Trabalhado por: D. Rutz  
Data: 15.12.2004

### Novo conjunto colector de água para todos os modelos de 60 cm e 45 cm

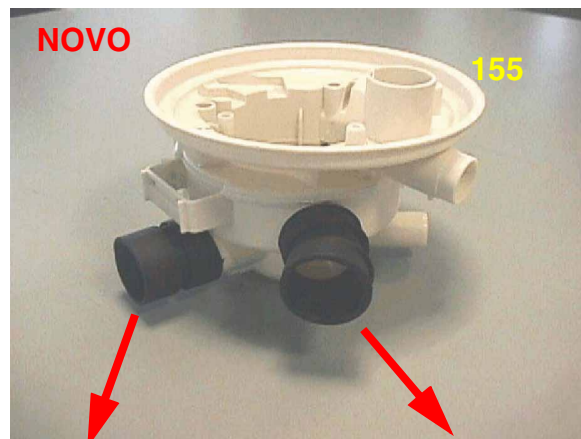
A partir do número de série 424... (Junho de 2004) foi introduzido gradualmente um novo conjunto colector de água com mangas de ligação já montadas e para todas as máquinas de lavar louça de 60 cm e 45 cm.

Os números de peças sobresselentes da peça modificada foram alterados simultaneamente com a introdução da nova peça.

Os novos conjuntos colectores de água completos são permutáveis com os que foram utilizados nos aparelhos antes da modificação, desde que se eliminem as mangueiras antigas e se utilizem novamente as braçadeiras de fixação da bomba de escoamento.
